**INFORME DE CONTROL ESPECÍFICO**  
**N° 020-2021-2-0388-SCE**

**SERVICIO DE CONTROL ESPECÍFICO A HECHOS CON  
PRESUNTA IRREGULARIDAD**

**“EJECUCIÓN DE MUROS DE CONCRETO CICLÓPEO Y  
CONTRAFUERTES EN EL PIP: INSTALACIÓN DE ESPIGONES  
EN LA MARGEN IZQUIERDA Y DERECHA DEL RIO  
VILCANOTA SECTOR DE URPIPATA BAJA, PUENTE  
PAVAYOC - ENCUENTRO RÍO CHUYAPI, DISTRITO DE SANTA  
ANA”**

**28 DE DICIEMBRE DE 2021**

**IMAGEN N° 3**  
**FOTOGRAFIA DEL 17 DE ABRIL DE 2020, DE LOS MUROS DE CONTENCIÓN N° 1, 2, 3 Y 4, EJECUTADOS EN EL PROYECTO**

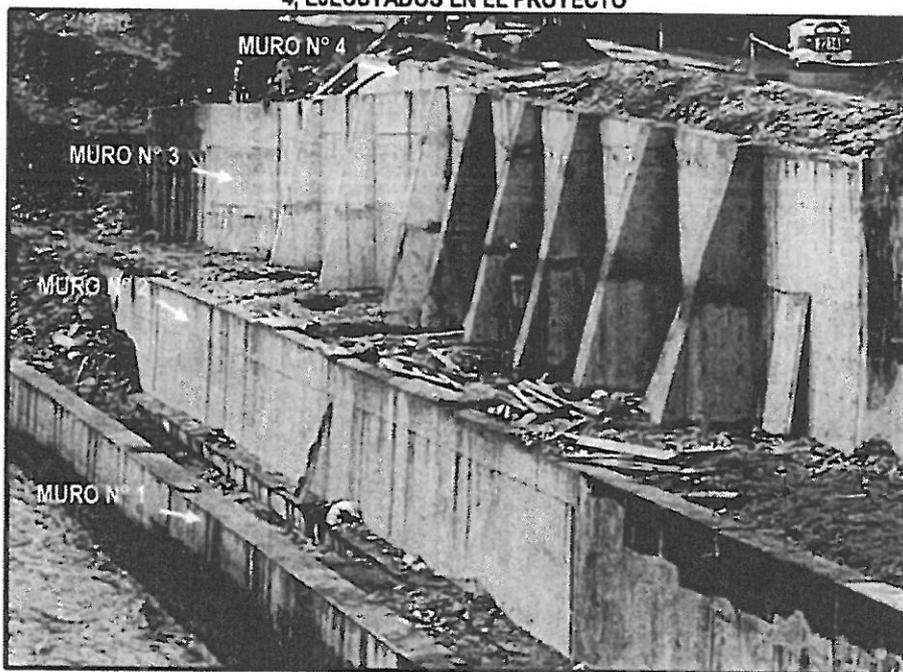
Siendo así, el Informe Técnico del OCI (**Apéndice n.º 51**) refiere que las actividades y/o partidas que habrían estado ejecutando y supervisando el Residente Huisa y el Inspector Urquiza desde el 8 de junio de 2020 hasta el 16 de julio de 2020, son las del Muro de Contención n.º 1, concluyendo que dichas actividades y/o partidas no se encuentran adicionadas, ni presupuestadas en el Expediente Modificado n.º 5 (**Apéndice n.º 05**), lo que corrobora que los referidos profesionales habrían estado ejecutando y supervisando, sin ningún documento de aprobación de parte de la Entidad, que les permita realizar dichas actividades y/o partidas.

A su vez, la evaluación del Informe Técnico del OCI (**Apéndice n.º 51**) concluyó que, el Muro de Contención n.º 1, fue el primero en ser adicionado en el Expediente Técnico Modificado n.º 7<sup>4</sup> (**Apéndice n.º 18**), el mismo que fue aprobado recién el 5 de octubre de 2020, mediante Resolución de Gerencia

**FIGURA N° 8  
ZONAS COLAPSADAS Y EVIDENCIADAS EN ACTA DE 20 DE ABRIL DE 2021 DEL OCI.**

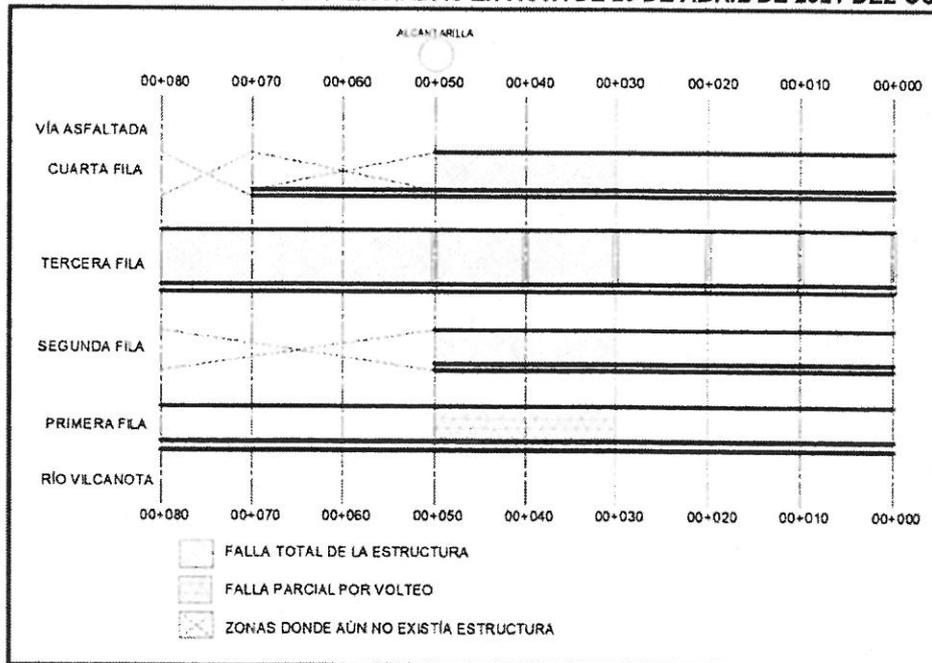
8.13.2 Las zonas achuradas en diagonal, de la figura N° 8, que son los Muros de Contención N° 2, 3 y 4 ejecutados hasta ese momento, se perdieron completamente, mientras que la zona achurada en rombos, Muro de Contención N° 1, sufrió un desplazamiento y/o volcadura, respecto de su corona, que se puede evidenciar fue de 0.25 m

**FIGURA N° 9  
MURO DE CONTENCIÓN N° 1 NO COLAPSADOS Y EVIDENCIADOS EN ACTA DE 20  
DE SETIEMBRE DE 2021 DEL OCI.**

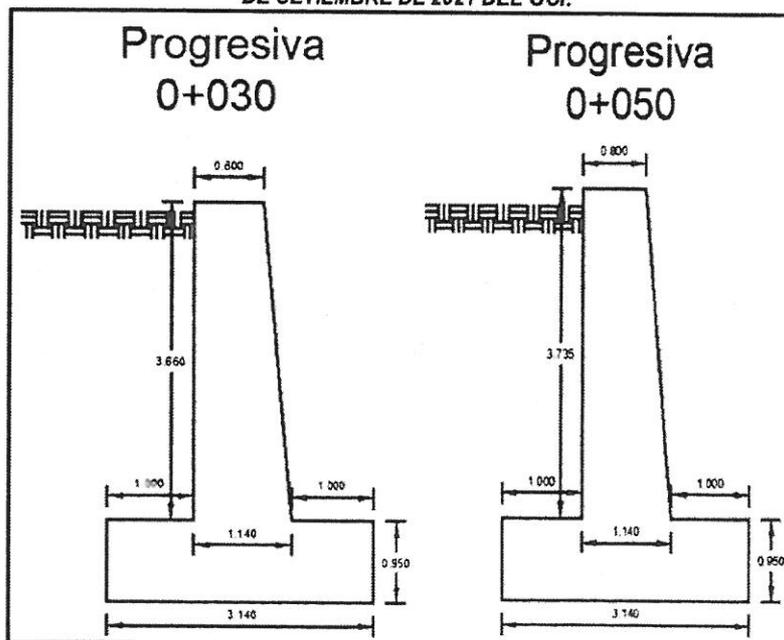
- a) Se verifica del Muro de contención N° 1, desde la progresiva 0+000m hasta la 0+030m, así como desde la 0+050m hasta la 0+080m, no colapsaron y presentan las siguientes medidas:

FIGURA N° 10  
MURO DE CONTENCION N° 2 NO COLAPSADOS Y EVIDENCIADOS EN ACTA DE 20 DE SETIEMBRE DE 2021 DEL OCI.

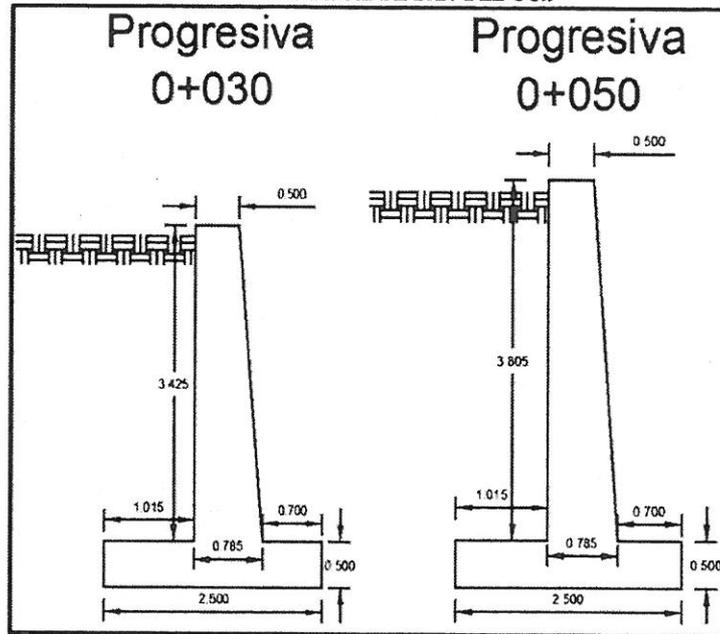
- b) Se verifica del Muro de contención N° 2 que desde la progresiva 0+000m hasta la 0+030m, así como desde la 0+050m hasta la 0+080m, no colapsaron y presentan las siguientes medidas:

FIGURA N° 11  
MURO DE CONTENCIÓN N° 3 NO COLAPSADO Y EVIDENCIADOS EN ACTA DE 20 DE  
SETIEMBRE DE 2021 DEL OCI.

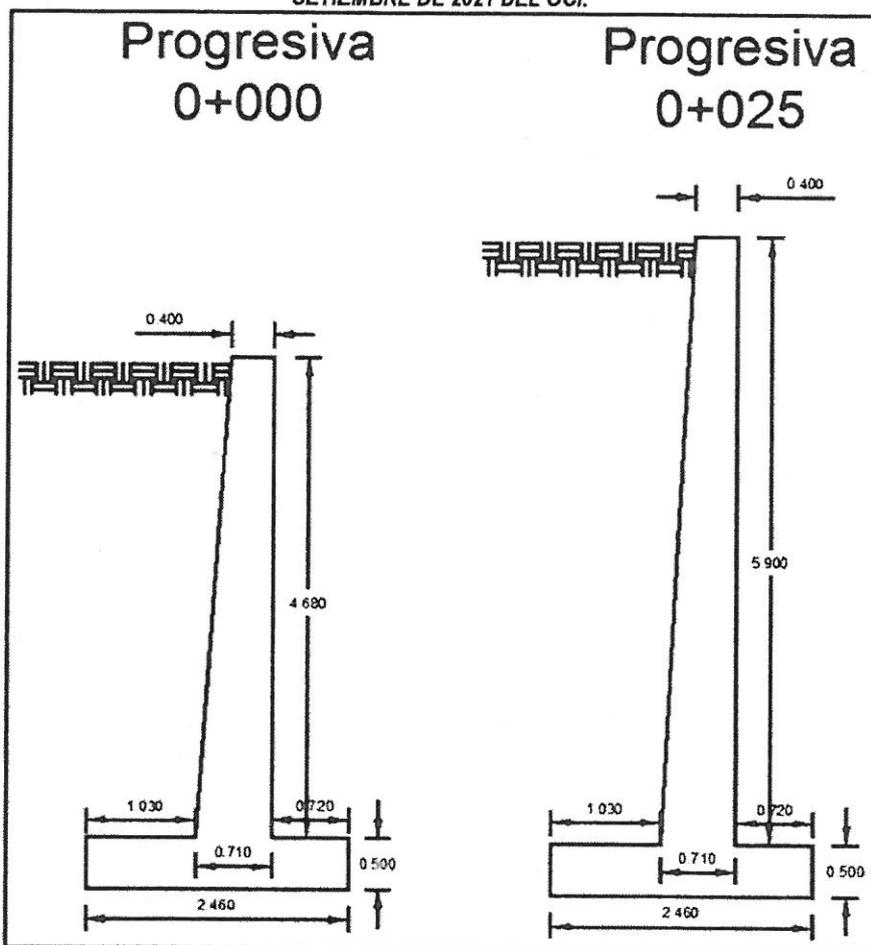
- c) Se verifica del Muro de contención N° 3, que desde la progresiva 0+000m hasta la 0+025m, no colapsaron, y presentan las siguientes medidas:

“ Varias fracturas desde la parte intermedia hasta la parte superior de la pantalla del Muro de la tercera fila, a lo largo de 5.00 metros (progresiva 0+025 m hasta 0+030 m); la misma que tiene una composición de Concreto Ciclópeo en la Pantalla”

FIGURA N° 12  
CONTRAFUERTES NO COLAPSADOS Y EVIDENCIADOS EN ACTA DE 20 DE SETIEMBRE DE 2021 DEL OCI

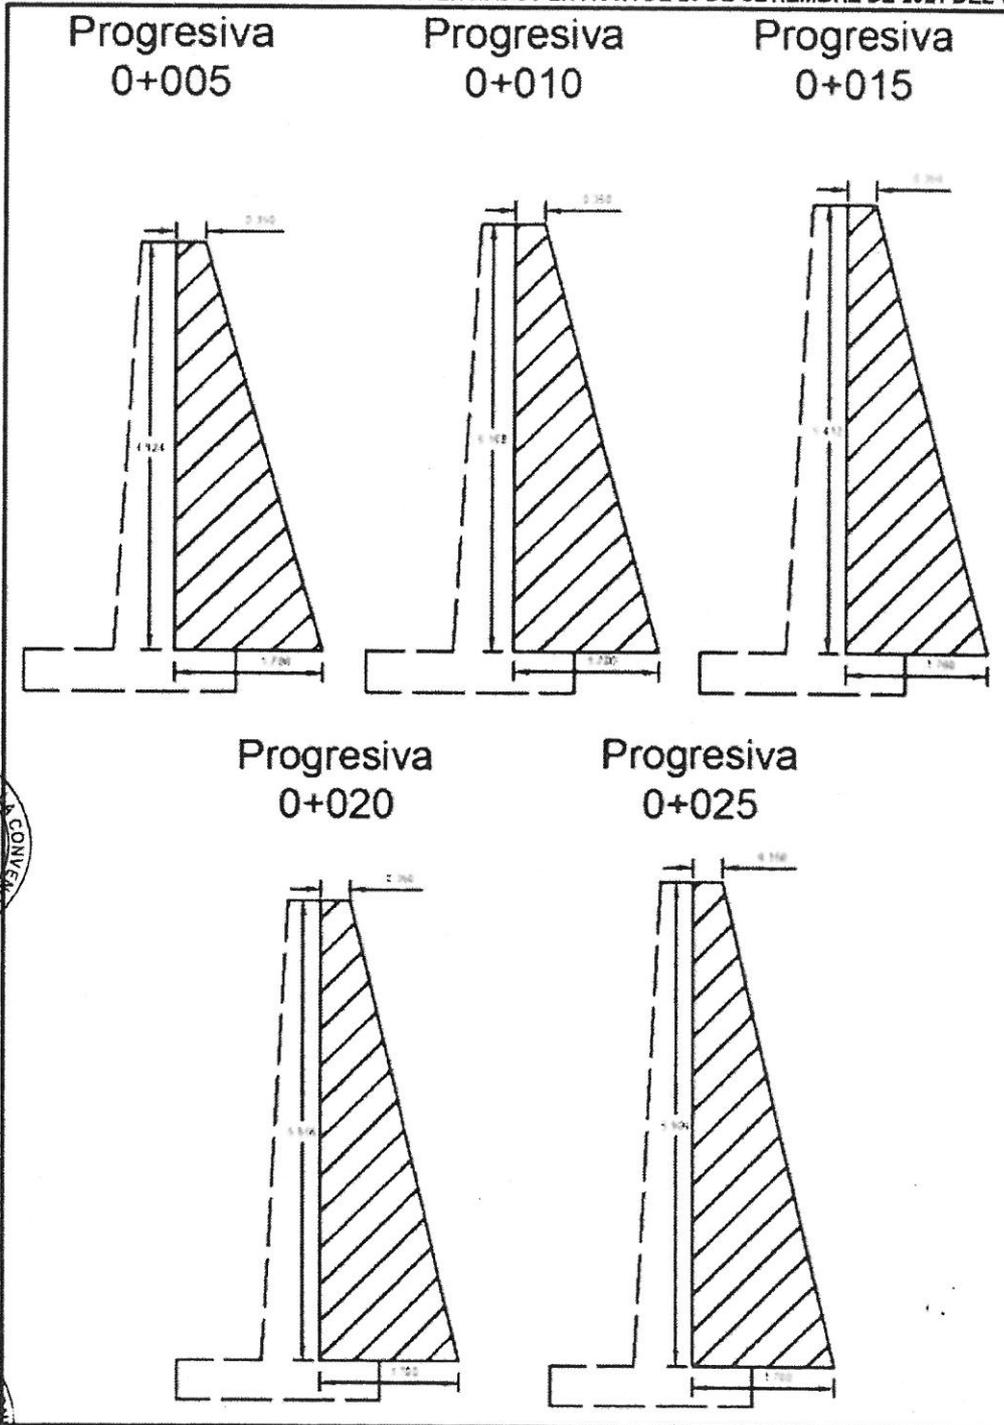
- d) Se verifica la existencia de cinco (5) contrafuertes de concreto armado adjuntos al Muro de Contención N° 3, siendo que los cinco contrafuertes se encuentran dispuestos a lo largo de dicho muro, ubicados en las progresivas 0+005, 0+010, 0+015, 0+020 y 0+025m, y presentan las siguientes medidas:

Finalmente, construyó los Contrafuertes, sin estar considerados en documento técnico alguno.
